From: Ilse Gräber Toxvig
Sent: Wed, 15 Mar 2023 10:26:28 +0100
To: Land By og Kultur-Fællespostkasse
Subject: KDI sagsnr. 23/00206, Bemærkninger til lokalplan 463 og tillæg 21; Att Shannie Pedersen
Attachments: Signaturbevis.txt

From: Julie Holm Petersen
Sent: Mon, 27 Mar 2023 13:07:09 +0200
To: Shannie Dianna Sandris Pedersen
Subject: Høring i forhold til forslag til lokalplan nr. 463 og kommuneplantillæg nr. 21 - Landskab (MST Id nr.: 7175262)
Attachments: Signaturbevis.txt
Categories: Lodbjergsvej Søndervig

Bemærkning til lokalplan 463 og tillæg 21 til Kommuneplanen 2021 – 2033

Bemærkninger og indsigelser til forslag til Lokalplan 463

Forholdet til kysten, side 9-10 - afsnit 4: *Øst for Houvig Klitvej opfører Lalandia en bygning i op til 22 meters højde, som vil være et synligt punkt når man kommer langs Søndervig Landevej.*

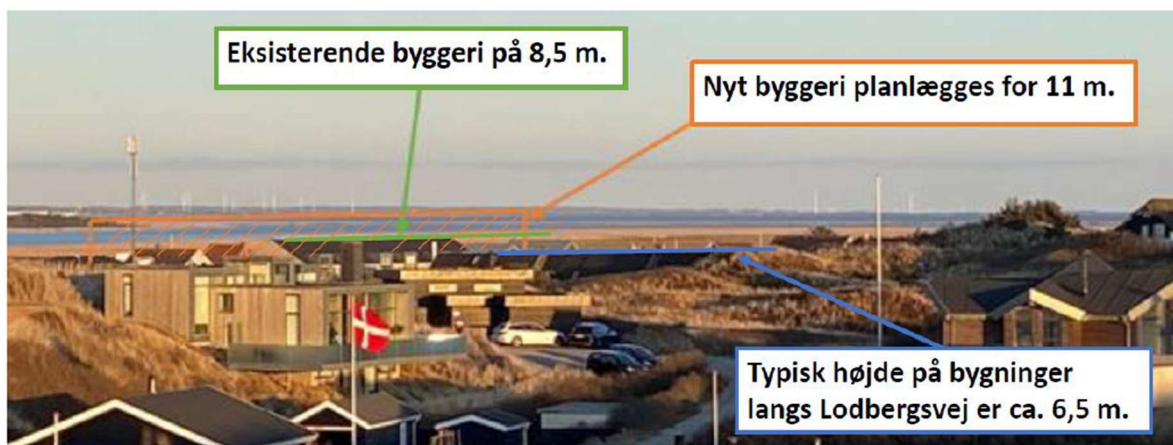
Indsigelse: Der er givet helt specielle tilladelser til Lalandia, for at det kunne ophøres. Etableringen er sket i henhold til en række statslige tilladelser og planlægning, som projektet har fået grundet dens beliggenhed i land- og i kystnærhedszonen. Dette omfatter tilladelse efter forsøgsordningen for kyst- og naturturisme i planlovens § 5, dispensation fra naturbeskyttelseslovens § 15 om strandbeskyttelseslinjen samt landsplandirektiv for omplacering og udlæg af nye sommerhusområder i kystnærhedszonen.

At benytte Lalandia, der således er opført i henhold til helt særlige tilladelser og i øvrigt fremstår som et særskilt byggeri øst for Houvig Klitvej og dermed separat fra Søndervig Bymidte, i redegørelsen om den visuelle påvirkning af omgivelserne, findes ikke i orden.

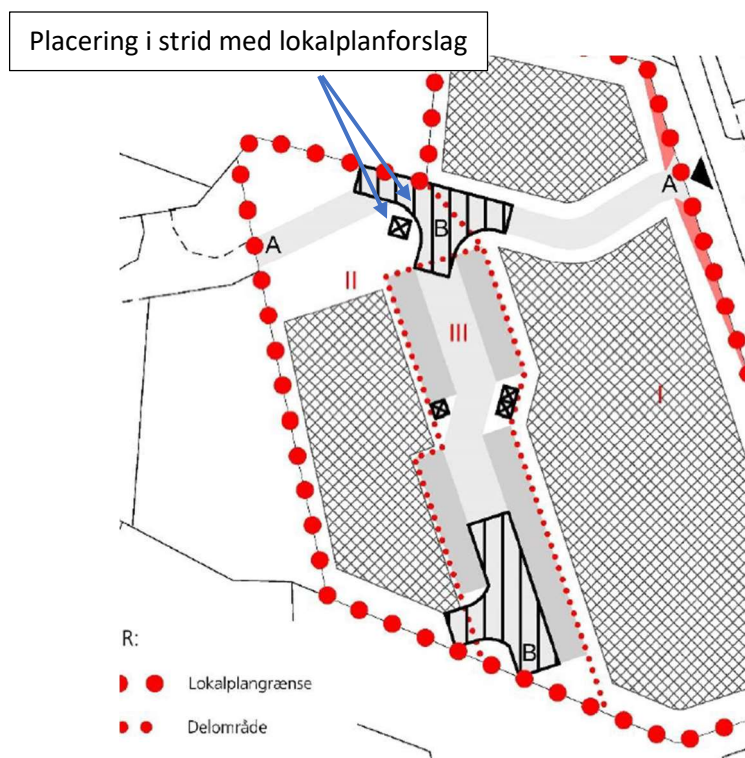
Bemærkning: Renovation og vendeplads er placeret både i delområde II og delområde III jf. kortbilag 3. Der er derfor fejl i kortbilag 3. Jf. støjanalyse fra Sweco dateret 11. maj 2020 fremgår det, at støjniveauer ved vendeplads/renovation/vareindlevering overskrider grænseværdier i dagtimerne. En placering af vendeplads/renovation i delområde II, vil derfor ikke kunne overholde Miljøstyrelsens vejledning for grænseværdier for støj fra virksomheder vejledning nr. 5 ligesom Miljøstyrelsens vejledninger om trafikstøj i rekreative områder i det åbne land (sommerhusområder, grønne områder, campingpladser) på 53 dB ej heller vil kunne overholdes på sommerhusområder, der støder op til lokalplansområdet.

Indsigelse – præcisering af tekst: Vareindlevering, renovation og evt. vendepladser skal placeres i delområde III. Vendepladsen skal etableres i henhold til gældende vejregler.

**Bilag 2: Skyggediagrammer, der på udvalgte datoer viser
slagskygger ved maksimal udnyttelse af byggehøjden på
Lodbergsvej 81**

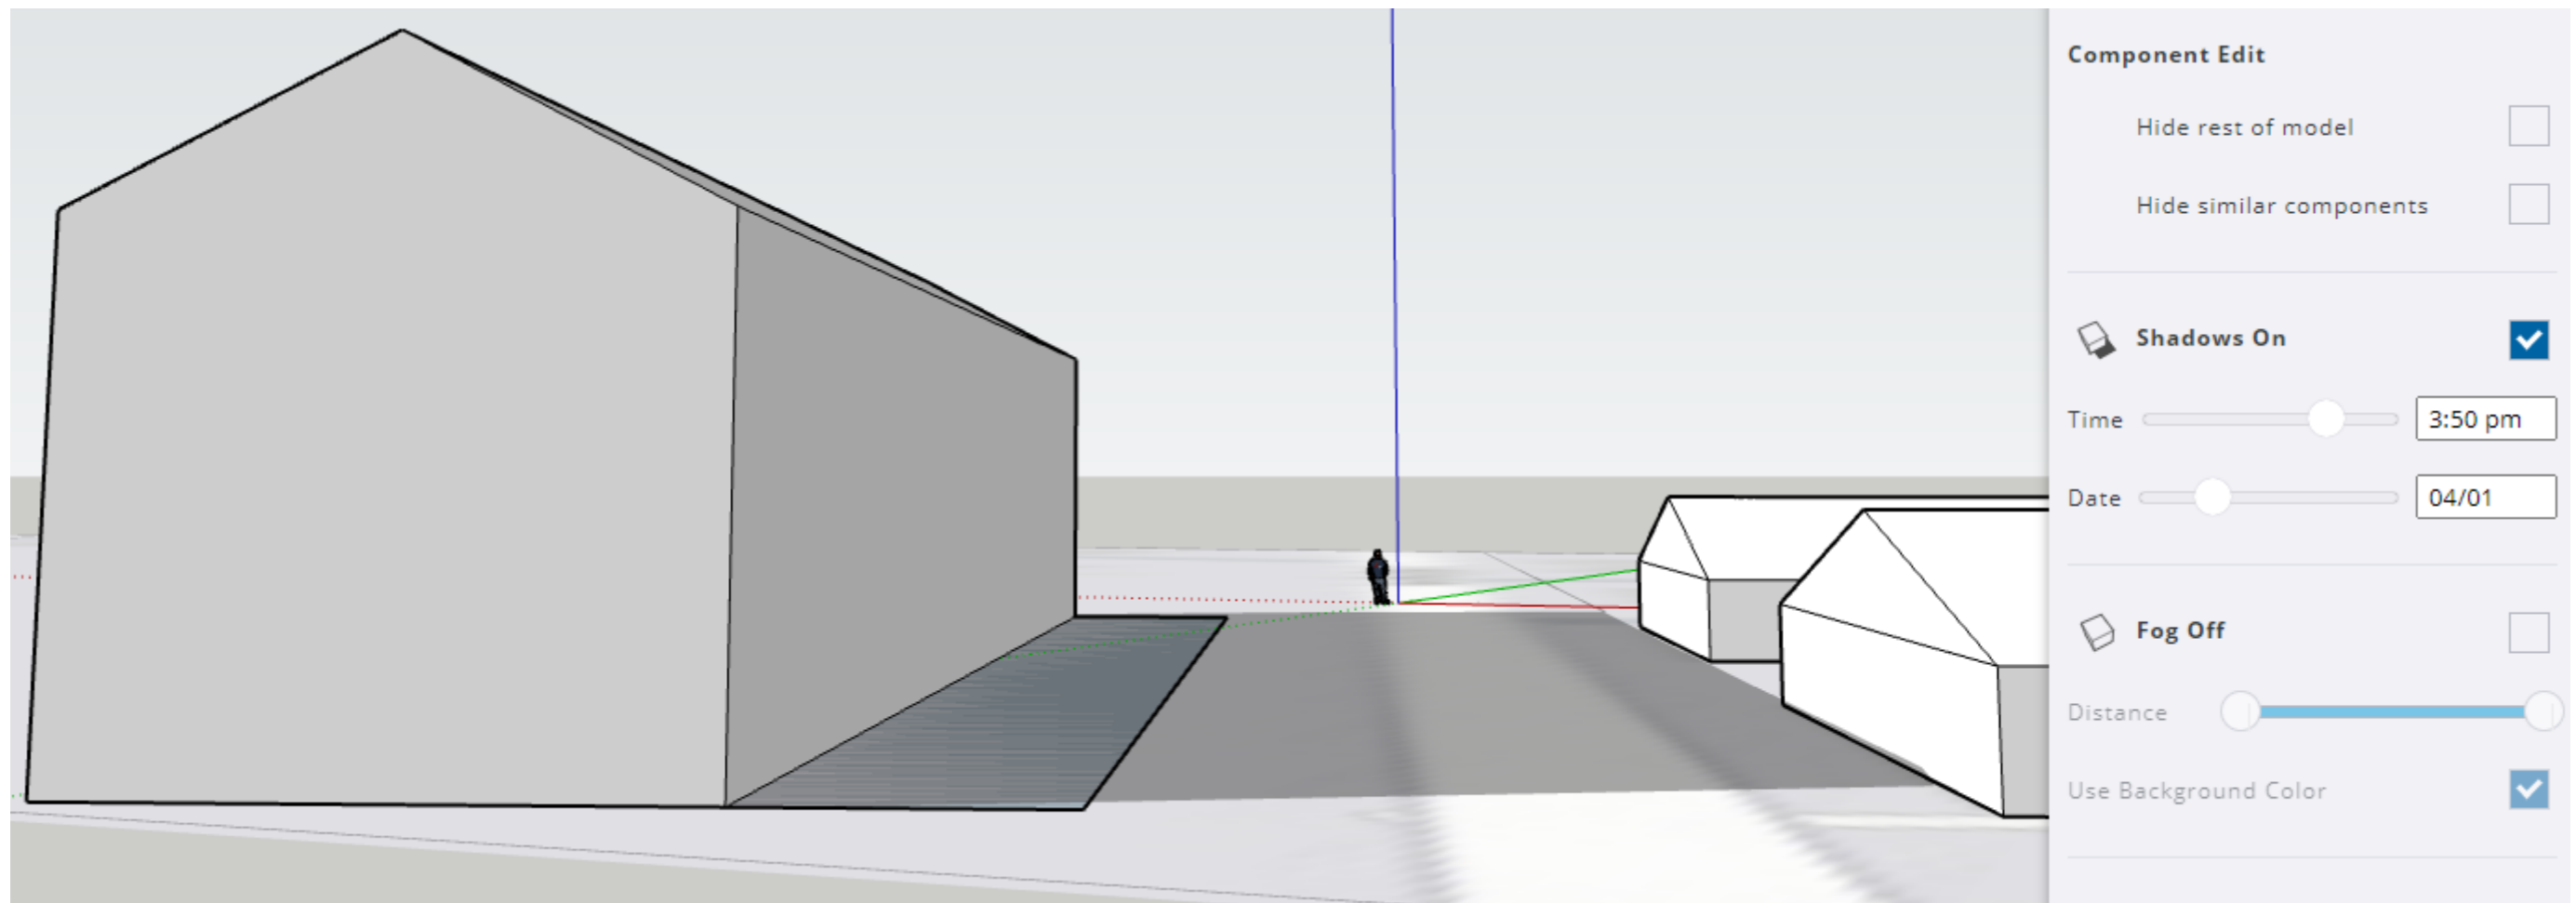
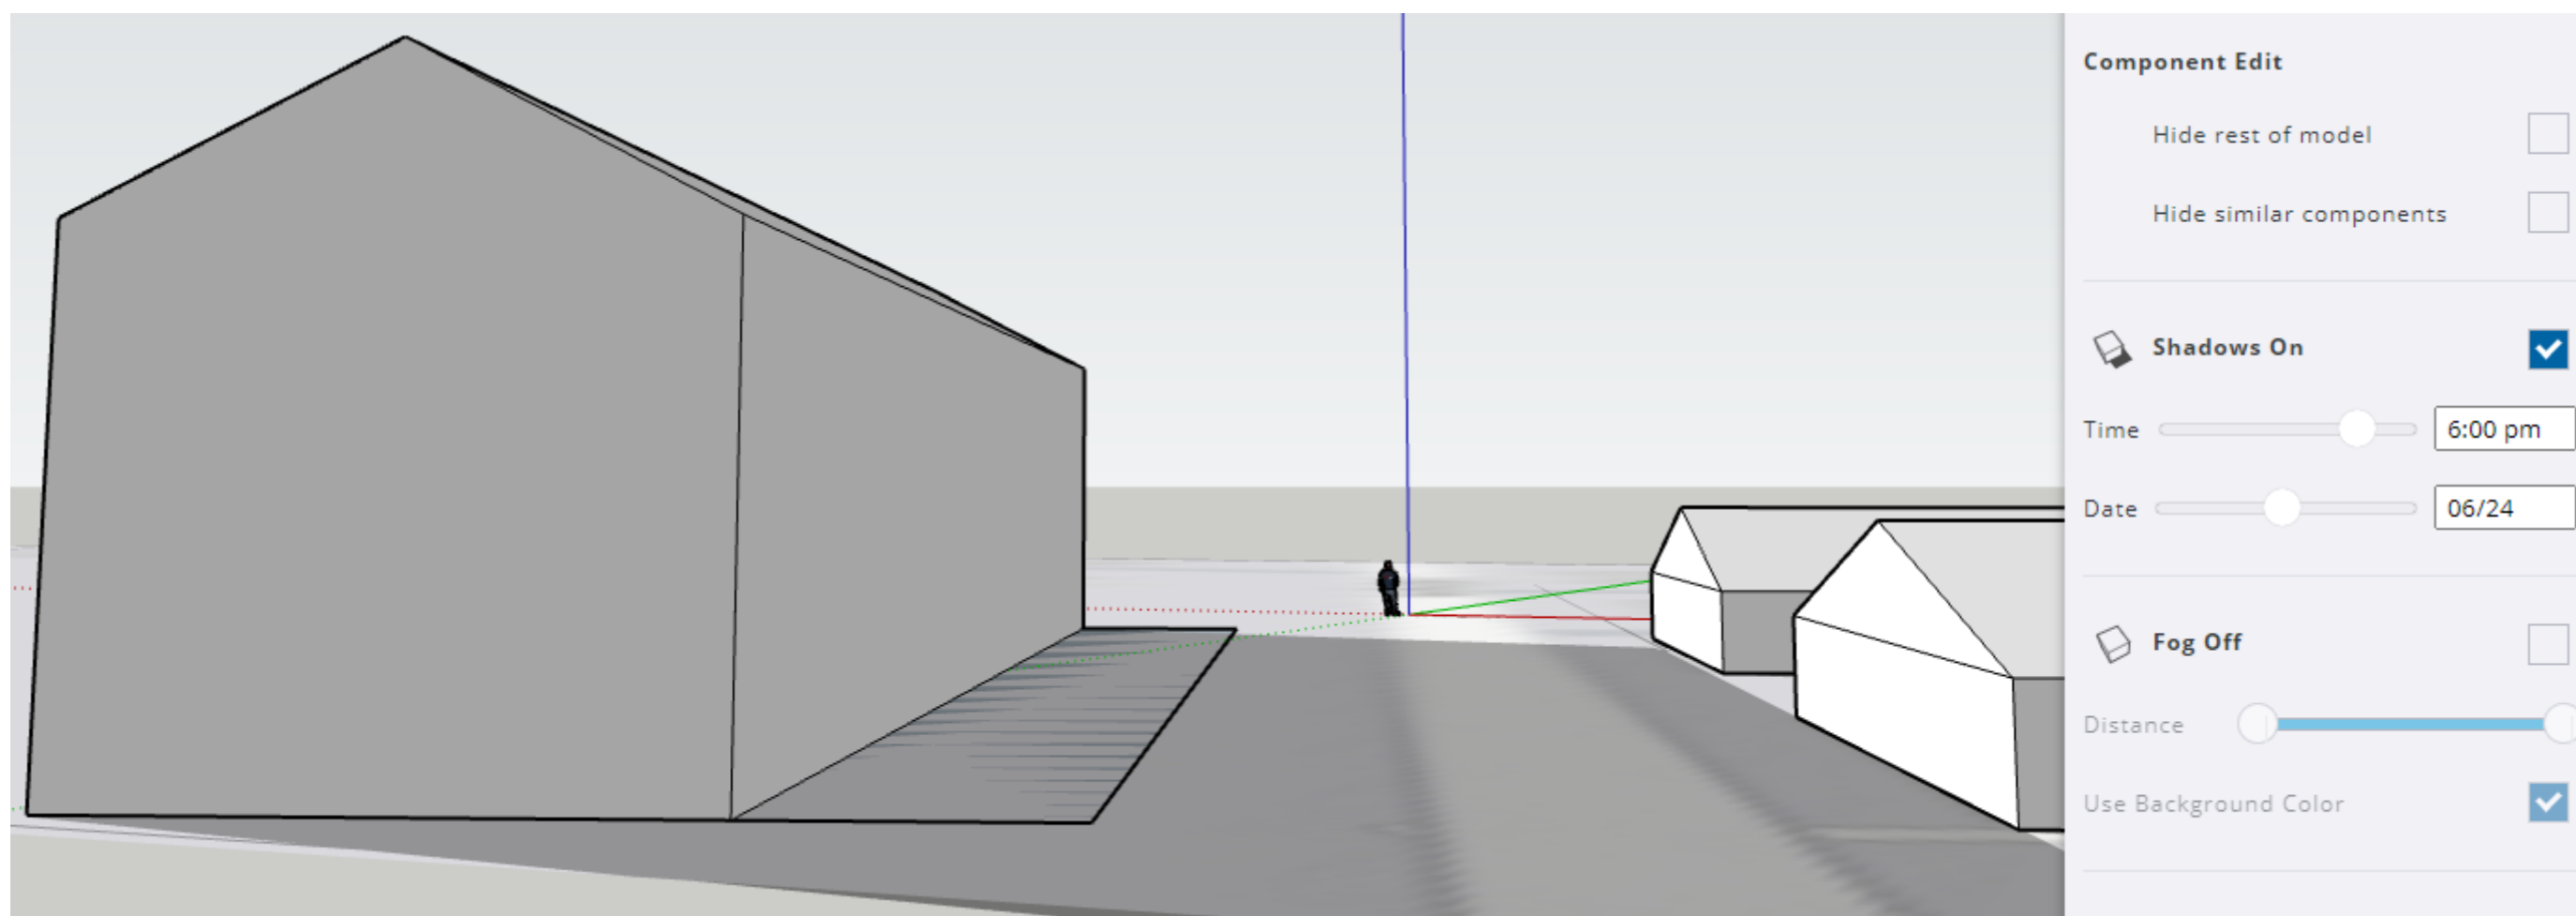
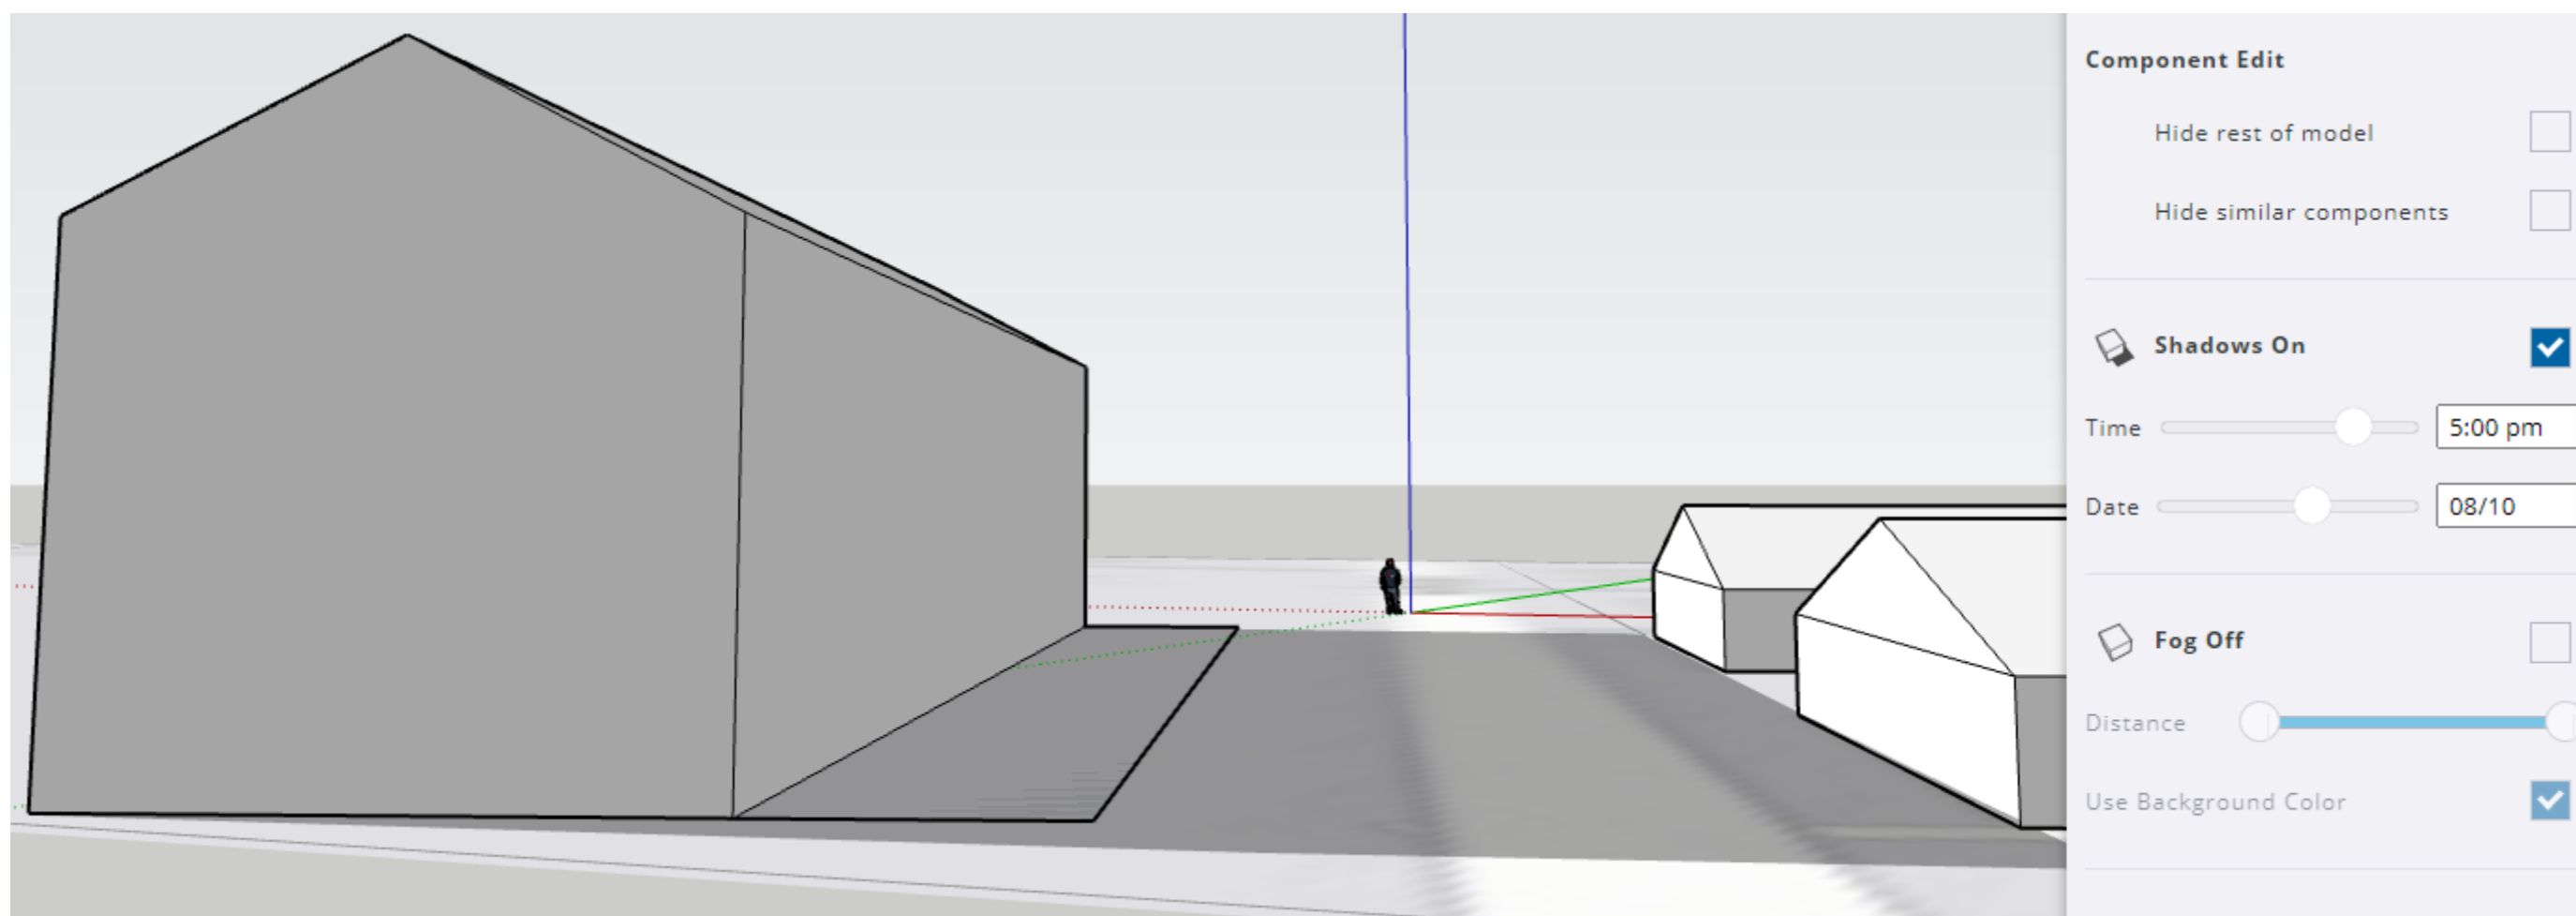
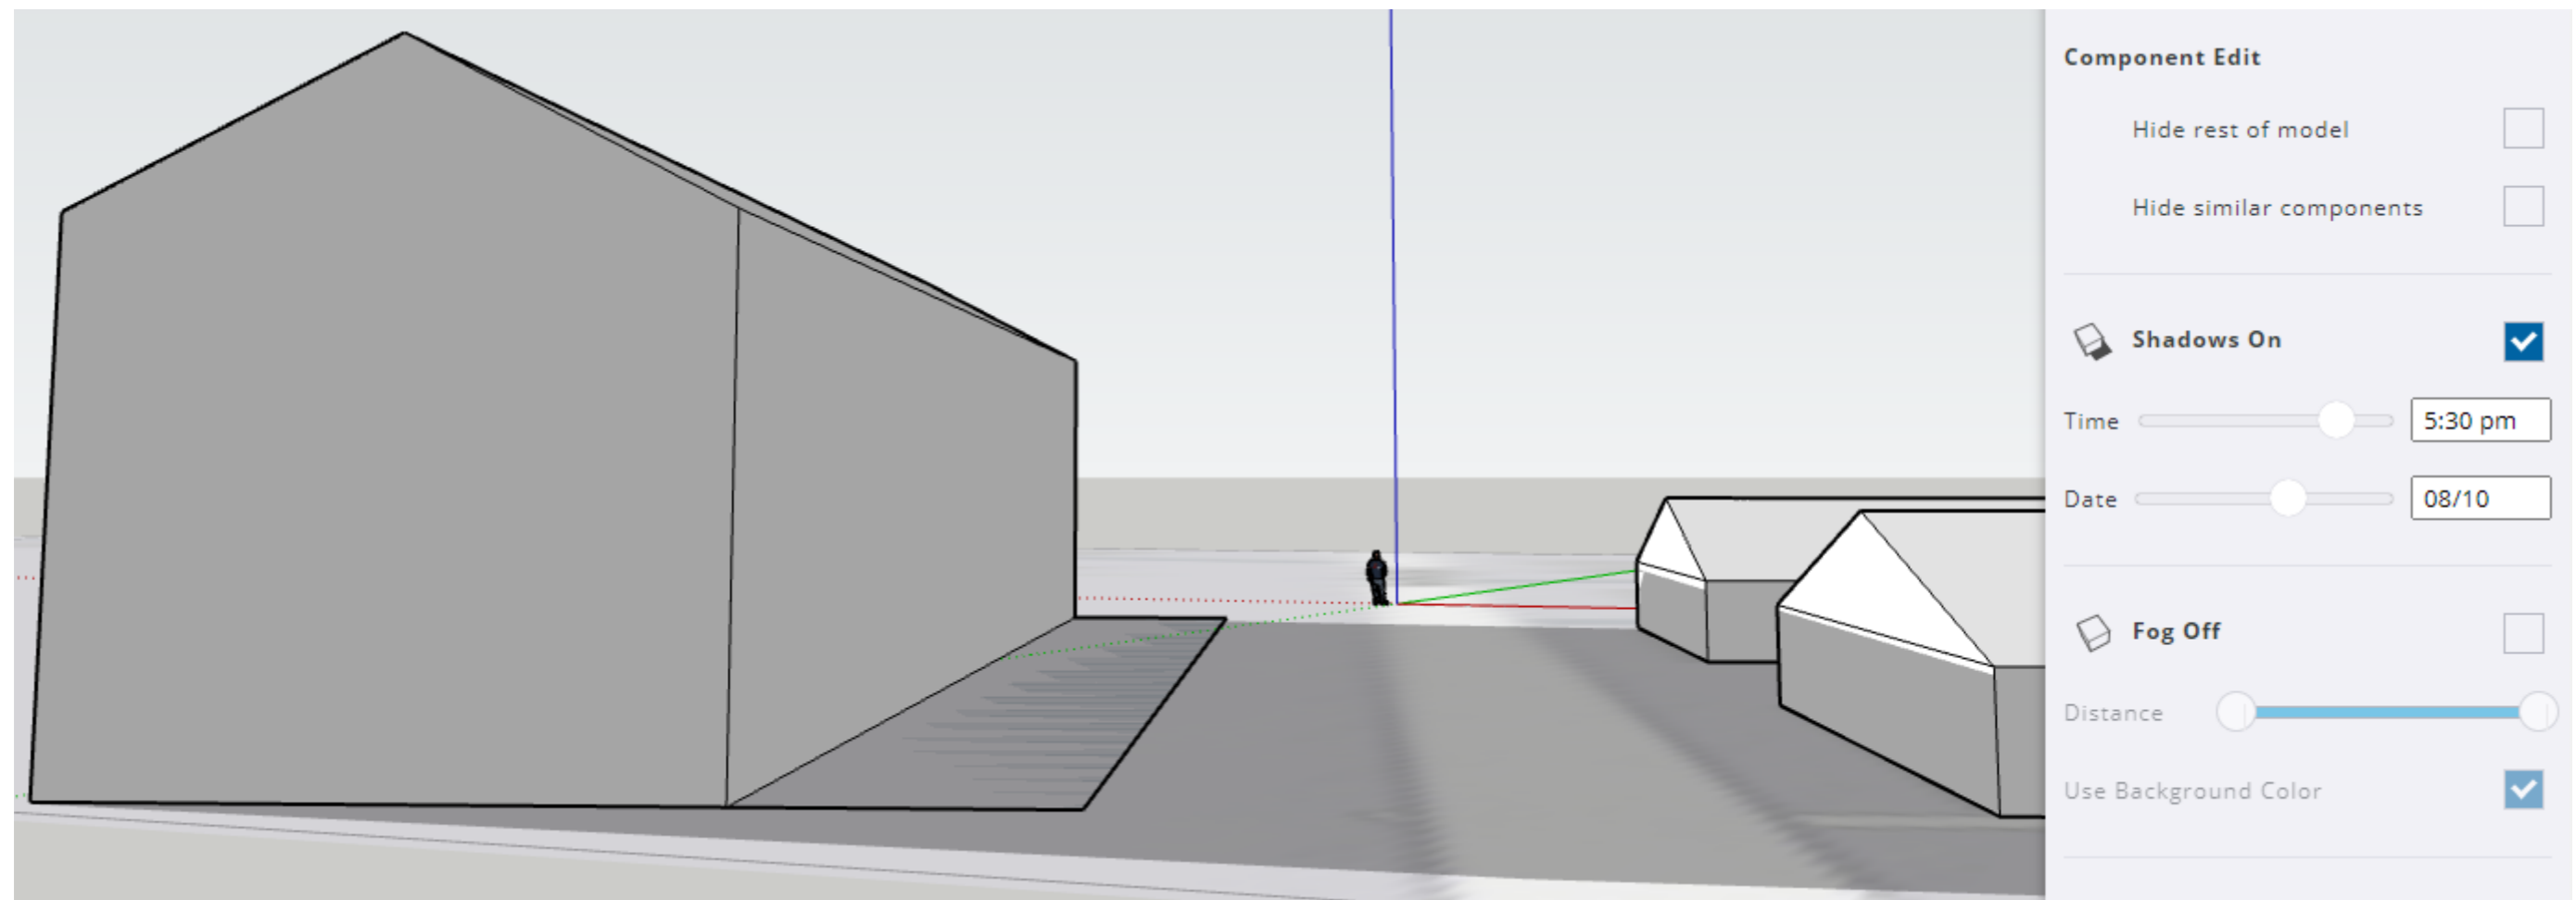
Som det fremgår af klokkeslættene i skemaet, så vil forslaget til Lokalplan 463 fx i praksis kunne sætte en stopper for fortorvsservering af aftensmad på restauranterne på modsatte side af Lodbergsvej (selv på årets længste dage vil solen være forsvundet fra fortorvet ca. kl. 19), ligesom sollys til aftensservering inde i selve restauranterne vil være et særsyn selv i sommerferien.

Hele fortorvet ved Ranch's og Pizzaria Valentino er i skygge fra ca. **kl. 16:50 d. 1. april**

Hele fortorvet ved Ranch's og Pizzaria Valentino er i skygge fra ca. **kl. 19:00 Sankt Hans Dag**

Hele fortorvet ved Ranch's og Pizzaria Valentino er i skygge fra ca. **kl. 18:00** i slutningen af sommerferien (d. **10. august**)

Vinduerne i Ranch's og Pizzeria Valentino er i helt i skygge fra ca. **kl. 18:30** i slutningen af sommerferien (d. **10. august**)

Hele fortorvet ved Ranch's er i skygge fra ca. **kl. 15:00 d. 20. oktober** (efterårsferie)

Vinduerne i Ranch's er helt i skygge fra ca. **kl. 15:25 d. 20. oktober** (efterårsferie)

Indsigelsen: Bebyggelsen i Forsalg til Lokalplan 463 skal reduceres i højde.
